Actualización de software 2011-2 para la pantalla GreenStar™ 2 2600

Notas de versión

Pantallas: GreenStar™ 2 2600

Ejemplo de inversión de mapa:

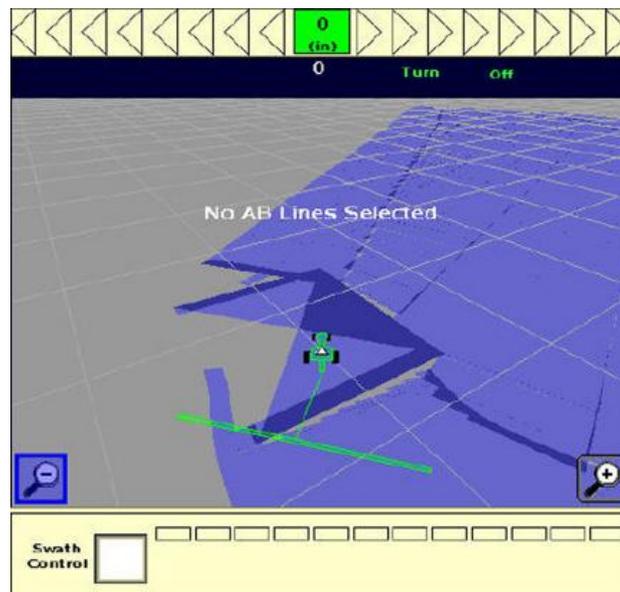
Problema de inversión del mapa en forma de reloj de arena resuelto – Las máquinas sin AutoTrac™ integrado o sin AutoTrac™ tendrán menos incidentes de inversión del mapa en forma de reloj de arena. El operador notará una reducción de estas ocurrencias en los casos cuando retrocede y luego avanza con la máquina, como también al desconectar/conectar la energía. Se debe notar que todavía existe la posibilidad de que ocurra inversión de mapa tipo "apero delante de la máquina" (consulte la solución DTAC 80526 para más detalles). Esta función está disponible únicamente cuando se usa una pantalla GreenStar™ 2 2600 con un receptor StarFire™ iTC ó 3000.
